PLAN LOCAL D'URBANISME DE SALLEBOEUF

MODIFICATION N°1 DU PLAN LOCAL D'URBANISME
DE SALLEBOEUF

*Réponses aux observations des Personnes Publiques
Associées*

Octobre 2023

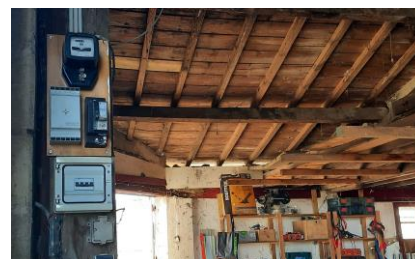
marquant l'identité du territoire. Pourtant, selon le dossier, les trois bâtiments susceptibles de changer de destination recensée ne présentent pas d'intérêt architectural ou paysager.

En outre, le changement de destination du bâtiment recensé au lieu-dit Curat permettrait la poursuite de l'urbanisation d'un hameau isolé sur le territoire communal. Les bâtiments aux lieux-dits Le Monteil et Le Pavillon correspondent à des constructions isolées. Le dossier ne montre pas ainsi que le projet de modification s'inscrit dans une logique de réduction de l'étalement urbain sur la commune.

La MRAe recommande de réinterroger le choix des nouveaux bâtiments susceptibles de changer de destination dans un objectif de réduction de l'étalement urbain et au regard de l'ensemble des critères environnementaux retenus et rappelés dans le présent avis.

La construction située sur la **parcelle AP412** possède un véritable potentiel de réhabilitation au regard de sa configuration. Le propriétaire, menuisier, souhaite redonner le cachet d'antan à cette bâtisse.

Il convient de rappeler qu'il s'agit de bâtiments déjà existants positionnés au sein de secteurs d'ores et déjà desservis par les réseaux et construits. Leur identification n'entraîne aucune diminution des espaces naturels, agricoles et forestiers.

La commune maintient le bien-fondé de cette demande de changement de destination.

Concernant la construction située sur la **parcelle AL136** après vérification, elle ne possède pas un véritable potentiel de réhabilitation au regard de sa configuration. **La municipalité a donc décidé de supprimer ce changement de destination.**
